**Verslag huishoudelijke elektrische installatie op laagspanning en zeer lage spanning****Algemeen:**

Referentie: 009-20260807-02	Datum controle: 07/08/2026
Keurder: 009

Eigenaar: Veerle De Crem	EAN-code: 541448820041752355
Adres installatie: Korenbloemstraat 21, 1742 - Ternat	Nummer teller(s): 1sag1200309901
	Distributienetbeheerder installatie: Fluvius
Datum uitvoering installatie:	☐ Vóór 01/10/1981 ☒ Tussen 01/10/1981 en 01/06/2020 ☐ Vanaf 01/06/2020
Type:	☒ Wooneenheid ☐ Niet-huishoudelijk ☐ PV ☐ Batterij ☐ Laadpaal

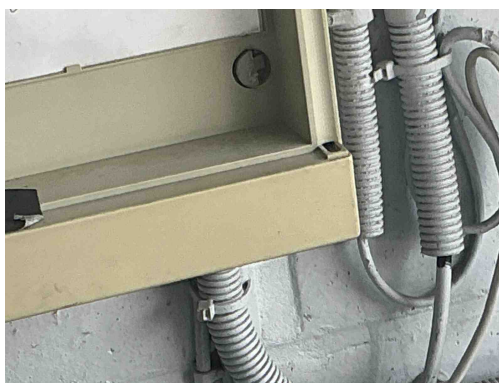
B26 - Het elektrisch bord kon niet gedemonteerd worden (Boek 1: 5.3.5.1).
Opmerking: Vijzen zijn kapot

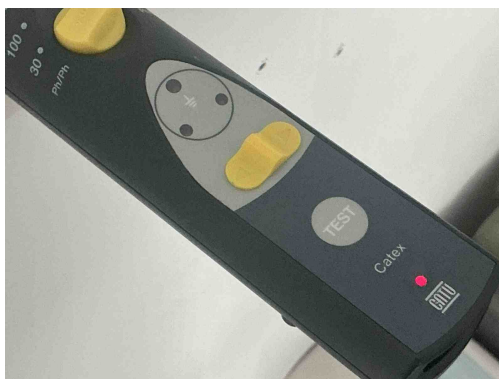
B26 - Het elektrisch bord kon niet gedemonteerd worden (Boek 1: 5.3.5.1).
Opmerking: Vijzen zijn kapot

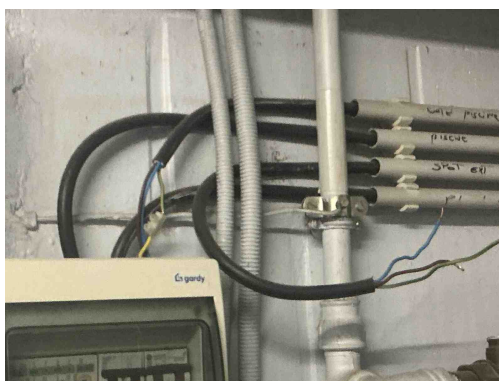
A16 - Er is geen continuïteit van de beschermingsgeleider van de contactdoos (Boek 1: 5.4.3.4).
Opmerking: Oa Slaapkamer,

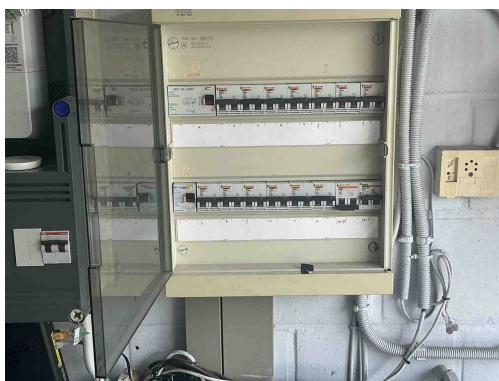
C21 - Het gebruik van geleiders van het type VOB, zonder bijkomende afscherming is niet toegestaan (Boek 1: 5.2.9.6).
Opmerking: Oa garage,

C35 - Er zijn doorverbindingen gemaakt met lusterklemmen; er kon niet aangetoond worden dat deze klemmen geschikt zijn voor de aanwezige spanning, stroom en draadsectie en dat ze "CE" zijn (Boek 1: 1.4.2.1.).
